GENESIS松島計画  
環 境 影 響 評 価 方 法 書  
補 足 説 明 資 料

令和 5 年 2 月

電 源 開 発 株 式 会 社

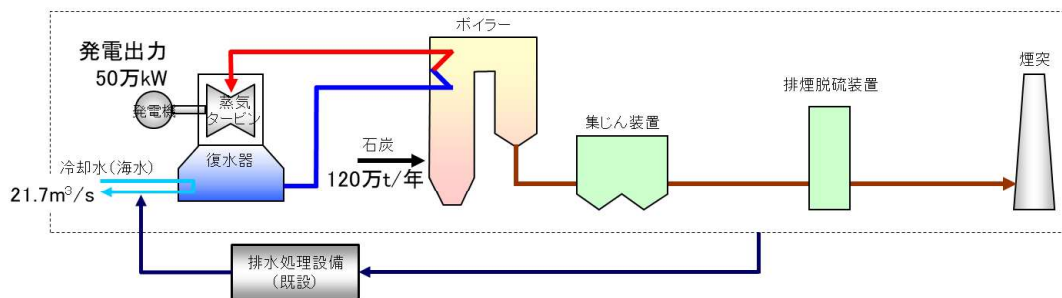
将来の配置計画図にはCCS関連設備およびバイオマス等設備の設置エリアが想定されているようですが、これらの設備は本発電所事業には含まれず、将来的な目途がたった段階で計画を具体化することになるのでしょうか。

本計画は2050年カーボンニュートラルの実現に向けた第一歩目として、松島火力発電所2号機に新たにガス化技術を導入するものであり、本環境影響評価手続きは新設するガス化設備の導入までを対象として実施しています。

バイオマス、アンモニア等カーボンフリー燃料設備エリア及びCO<sub>2</sub>分離回収設備エリアについては、2050年カーボンニュートラルの実現に向けた取組みとして、カーボンフリー燃料の導入及びCCUS／カーボンリサイクルの実施を可能とするべく、必要なエリアを対象事業実施区域内に確保しているものです。カーボンフリー燃料の導入及びCCUS／カーボンリサイクルについては、今後の政策動向や規制内容、地域の電力需給等の事業環境を踏まえ検討を行い具体化してまいります。

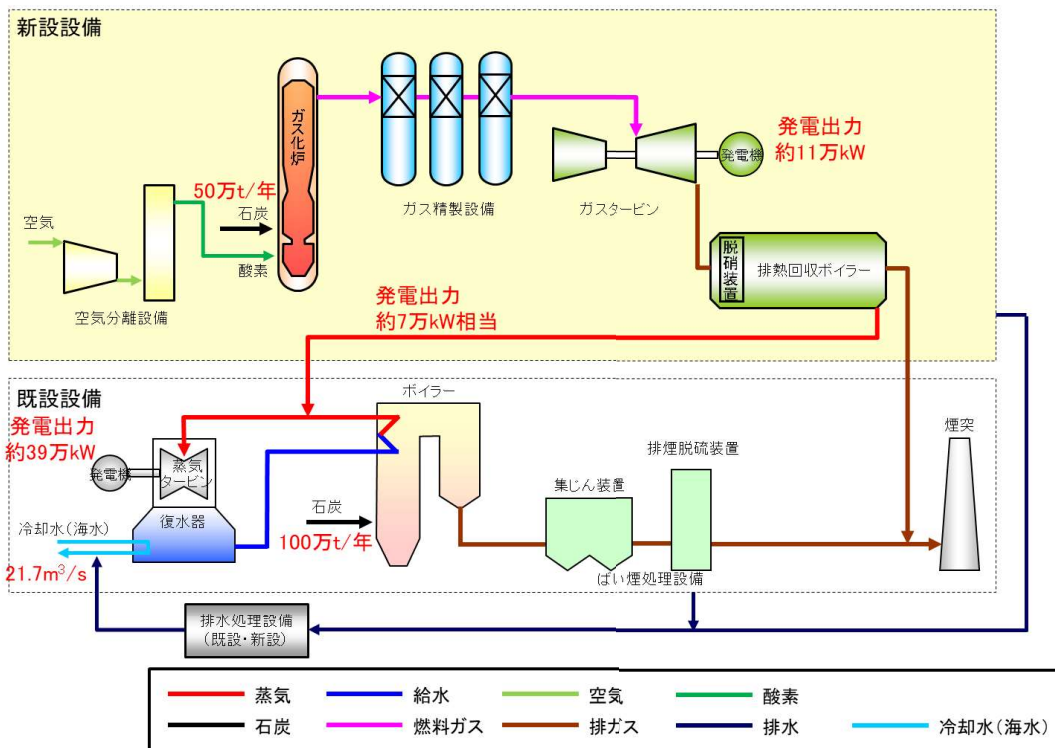
現況での熱や炭素フローと比較して、新設部分を含む更新後の全体のエネルギー(熱)、資源(炭素)フローの変化が良くわかりません。p. 12は、新設部分を含めた更新後のフローを示していると思いますが、可能な限り、現況のフロー図と更新後の全体のフロー図を(要約書のp. 2にあるような数値を入れて)示していただきたいと思います。

以下の質問事項に挙げておりますが、燃料の量的変化、冷却水量の変化、さらにそれらに伴う環境影響評価への影響の有無が良く理解できませんので。

現状及び将来の発電システムのフローは以下のとおりです。

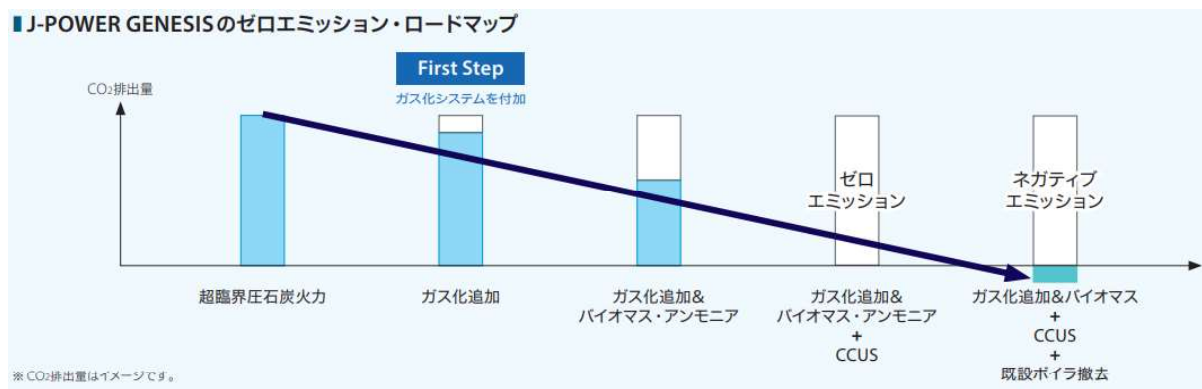
CO<sub>2</sub>排出量を10%低減するとありますが、何を基準とした%でしょうか。（2号機の50万kWをベースにした割合か、あるいは18万kW（新設分）をベースにした割合かと言う質問です）

本事業による排出削減量の推定結果を示して下さい。また、将来のカーボンニュートラル実現に向けた取り組みを想定した設備構成およびCO<sub>2</sub>排出量シナリオなどの検討結果や試算結果があればお示し下さい。（準備書でしめされるのであればそれで結構です）

本計画は、2号機全体の熱効率を現状と比較して相対的に約10%向上させることにより、2号機全体で単位電力量当たりの二酸化炭素排出量を現状と比較して約10%低減する計画です。将来における二酸化炭素の年間排出量について、今後の設備諸元や運用諸元の検討結果を踏まえ算出し、現状における二酸化炭素排出量との比較結果について準備書に記載いたします。

また、本計画は2050年カーボンニュートラル実現に向けて、将来的なバイオマス、アンモニア等カーボンフリー燃料の導入及びCCUS／カーボンリサイクルの実施が可能となるよう必要なエリアを対象事業実施区域内に確保しています。現時点で具体的な取り組み内容は検討中ですが、2050年カーボンニュートラル実現に向けて下図のようなステップを想定しています。今後、本地点における将来の設備構成等について検討し、決定した取り組み内容について準備書に記載いたします。

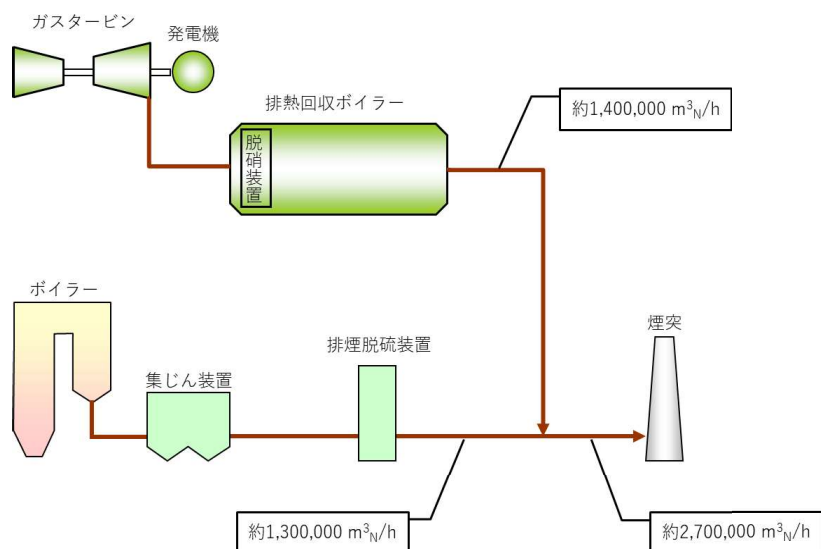
2号機の排出ガス量は、現状1700（単位略）から将来2700へと増加しますが、その理由は何でしょうか。

本計画は、新設するガスタービンを定格出力（約 11 万 kW）、既設ボイラーを中間負荷（約 32 万 kW）で運用します。そのため、将来の既設ボイラーの排出ガス量は現状より減少いたします（ $1,700,000 \text{ m}^3_{\text{N}}/\text{h} \rightarrow \text{約 } 1,300,000 \text{ m}^3_{\text{N}}/\text{h}$ ）。一方、新設するガスタービンはボイラーよりも燃焼用空気を必要とし、燃焼後の排出ガス量は約  $1,400,000 \text{ m}^3_{\text{N}}/\text{h}$  となります。

以上より、将来の2号機の排出ガス量は現状の  $1,700,000 \text{ m}^3_{\text{N}}/\text{h}$  から約  $2,700,000 \text{ m}^3_{\text{N}}/\text{h}$  へと増加いたします。

図2 指針値および環境省（全国平均）公表データと最寄りの観測地点との測定値比較

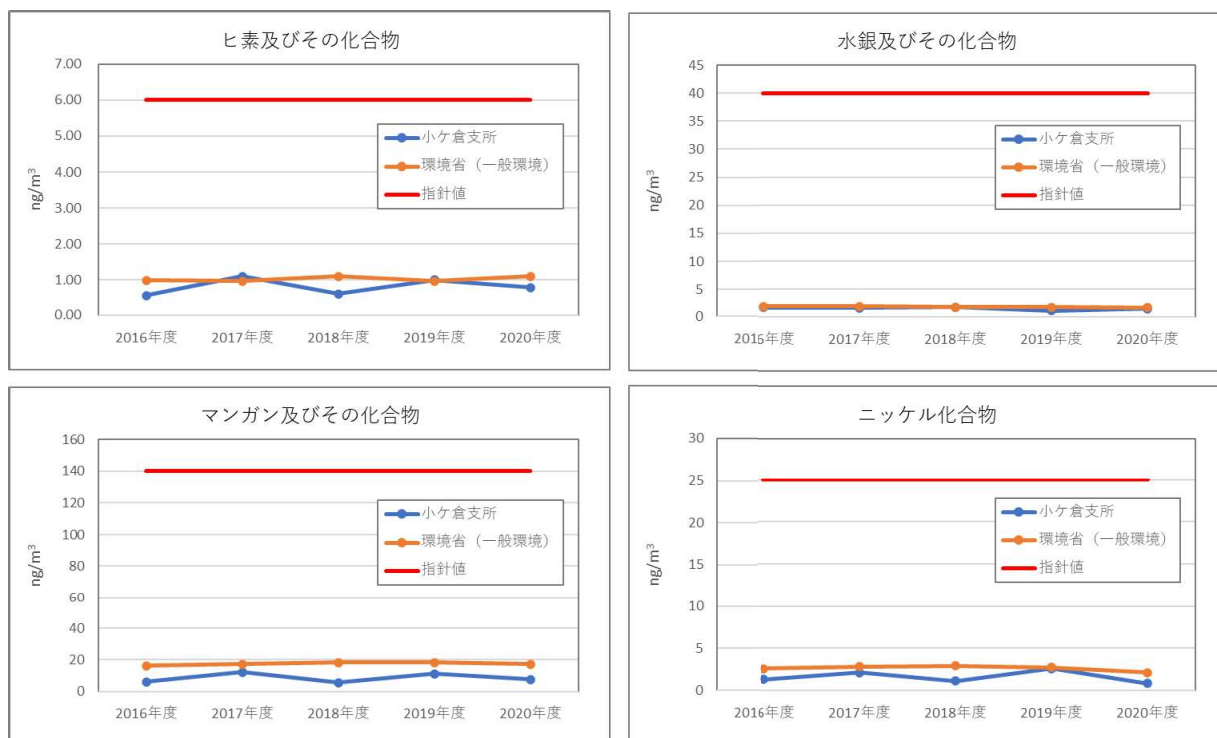
大気中の重金属等の微量物質について、「地方公共団体資料等による重金属等の微量物質濃度の情報の収集並びに当該情報の整理を行う」としているが、「対象事業実施区域20km圏内において測定は行われていない」（3.1-19ページ）ので、不可能ではないか。

また、現地調査は、四季毎に各1回が予定されている。しかし、これらの物質は、長期曝露による健康リスクを低減するための指針値が設定されており、近隣での測定が行われていないことを考慮すれば、年間を通して月1回以上測定することが望ましいと考える。

大気中の重金属等の微量物質については、対象事業実施区域 20km 圏内にはありませんが、最寄りの観測地点（長崎市小ヶ倉支所、対象事業実施区域から 35km）の情報収集・整理を行います。

また、現地調査は、最寄りの観測地点（長崎市小ヶ倉支所、対象事業実施区域から 35km）、環境省（全国平均）の公表データと指針値を比較し十分に低いこと、「今後の有害大気汚染物質の健康リスク評価のあり方について（改定版）」（環境省、令和2年3月）における長期ばく露による健康リスクの考え方や、20 km圏内に公共データがない他地点事例などを参考にして、四季調査としたものです。

下図に、指針値と環境省（全国平均）の公表データ、最寄りの観測地点との比較を示します。
